**Verslag huishoudelijke elektrische installatie op laagspanning en zeer lage spanning****Algemeen:**

Referentie: 003-20260211-04	Datum controle: 11/02/2026
Keurder: 003

Eigenaar: Benito Carbone	EAN-code: 541448820053070614
Adres installatie: Ninoofsesteenweg 216, 1750 - Lennik	Nummer teller(s): 50771602004
Distributienetbeheerder installatie: Fluvius	
Datum uitvoering installatie:	☐ Vóór 01/10/1981 ☒ Tussen 01/10/1981 en 01/06/2020 ☐ Vanaf 01/06/2020
Type:	☒ Wooneenheid ☐ Niet-huishoudelijk ☐ PV ☐ Batterij ☐ Laadpaal

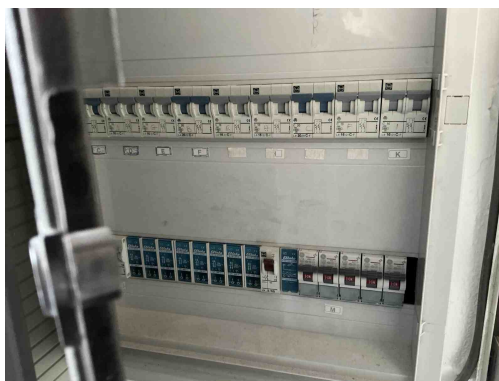
B02 - Het elektrisch verdeelbord is onvoldoende bereikbaar (Boek 1: 5.3.5.1).

B04 - De aanduiding van de kringen, klemmen en/of schakelapparatuur ontbreekt, is onjuist of is onvolledig (Boek 1: 3.1.3.1/5.1.6.1).

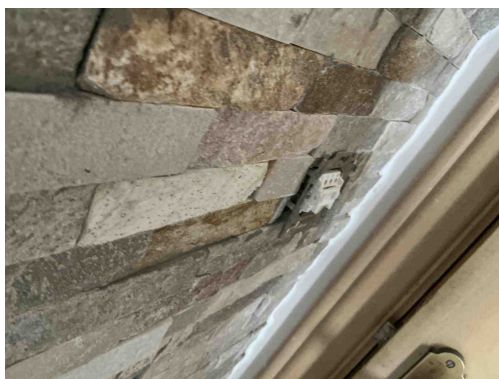
B04 - De aanduiding van de kringen, klemmen en/of schakelapparatuur ontbreekt, is onjuist of is onvolledig (Boek 1: 3.1.3.1/5.1.6.1).

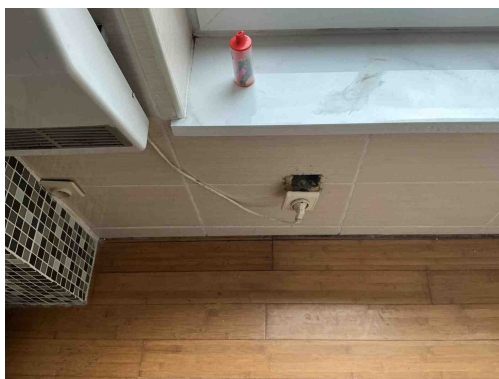
T10 - Bepaalde contactdozen en/of schakelaars zijn niet degelijk bevestigd (Boek 1: 1.4.1.3).

T10 - Bepaalde contactdozen en/of schakelaars zijn niet degelijk bevestigd (Boek 1: 1.4.1.3).

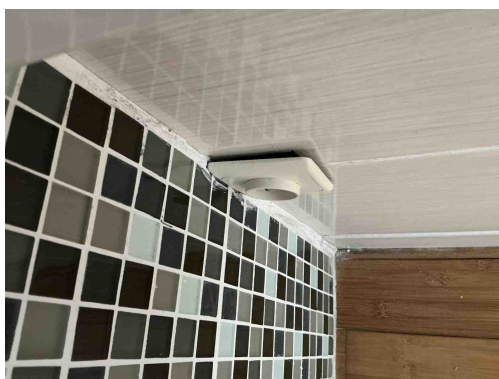
T10 - Bepaalde contactdozen en/of schakelaars zijn niet degelijk bevestigd (Boek 1: 1.4.1.3).

T02 - Gevaar voor rechtstreekse aanraking: genaakbare delen onder spanning (Boek 1: 4.2.2).

Opmerking: Draad verlichting los, stopcontact hangt uit de muur,

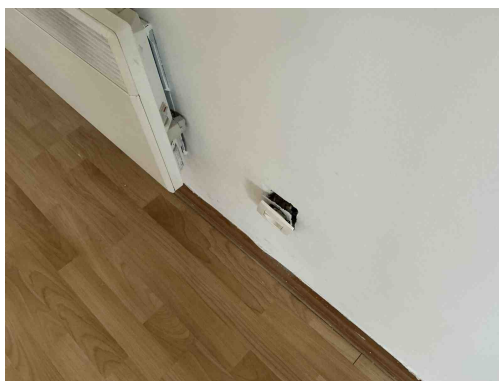
T10 - Bepaalde contactdozen en/of schakelaars zijn niet degelijk bevestigd (Boek 1: 1.4.1.3).

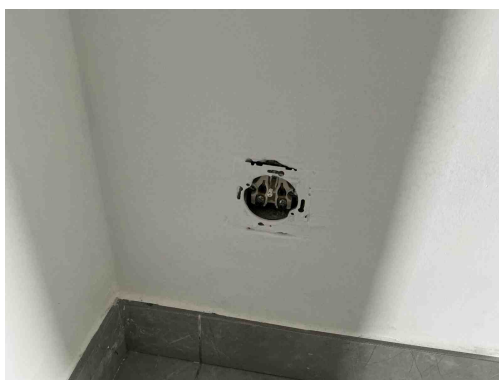
T10 - Bepaalde contactdozen en/of schakelaars zijn niet degelijk bevestigd (Boek 1: 1.4.1.3).

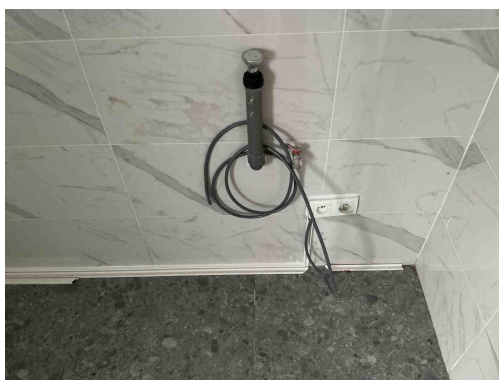
T11 - De contactdozen waarvan de toegekende stroomsterkte maximaal 16A en de toegekende spanning maximaal 250V bedraagt en niet bedoeld zijn voor de voeding van een of meerdere verbruikstoestellen voor een specifiek doel en niet geplaatst zijn in of op schakel- en verdeelborden, beschikken niet of IPXX-D (incl. gemeenschappelijke delen residentieel geheel) (Boek 1: 4.2.2.3/5.3.5.2).

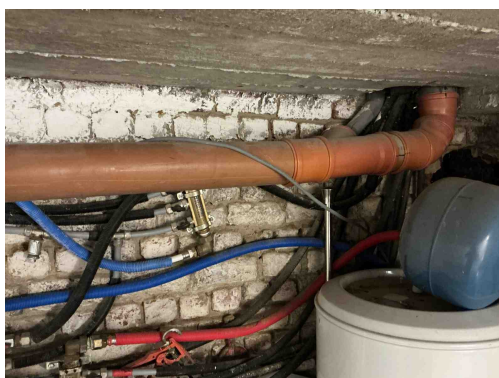
C13 - Onvoldoende bevestiging van de leiding(en) (Boek 1: 5.2.9.5).

Opmerking: kelder

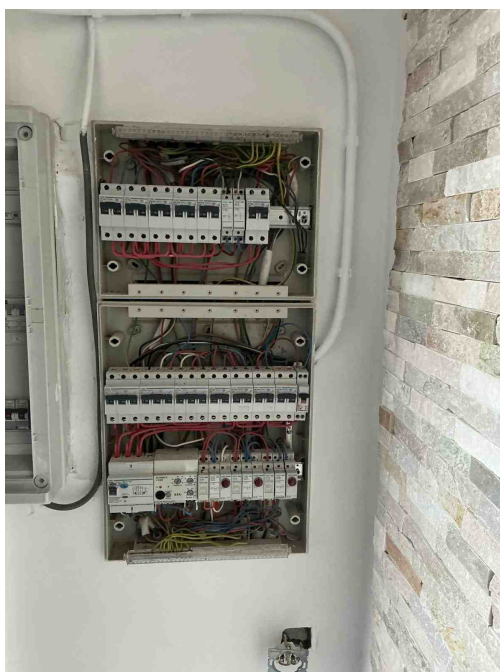
C13 - Onvoldoende bevestiging van de leiding(en) (Boek 1: 5.2.9.5).

Opmerking: kelder
